告知/联系函 Inform letter/Contact letter

关于《中浩德·山水文苑项目》 新增费用的情况说明

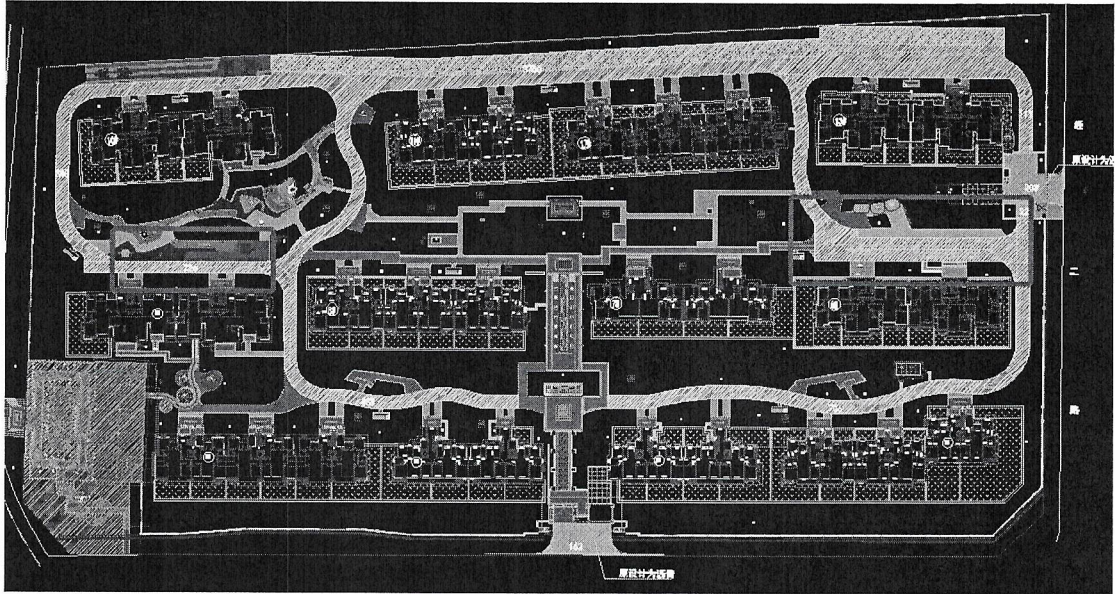
将环路的面层材质由 PC 砖调整为彩色沥青（厚度为 50mm 同铺装厚度），并考虑地面图案，基层已施工完成。

- 1、沥青与或其他铺地材料分割、收边关系表达明确，美化、美观不影响整体设计效果。
- 2、10#11#12#楼北侧消防扑救面较大，改为沥青路面过于单调，可考虑彩色沥青与图案结合。

3、4 米消防环道做 1.6 米彩色沥青跑道，2.4 米做沥青，增加变化同时弱化消防道。

- 1、变更区域铺装模型调整及地面铺装设计。
- 2、施工图图纸根据方案设计及甲方需求调整变更。
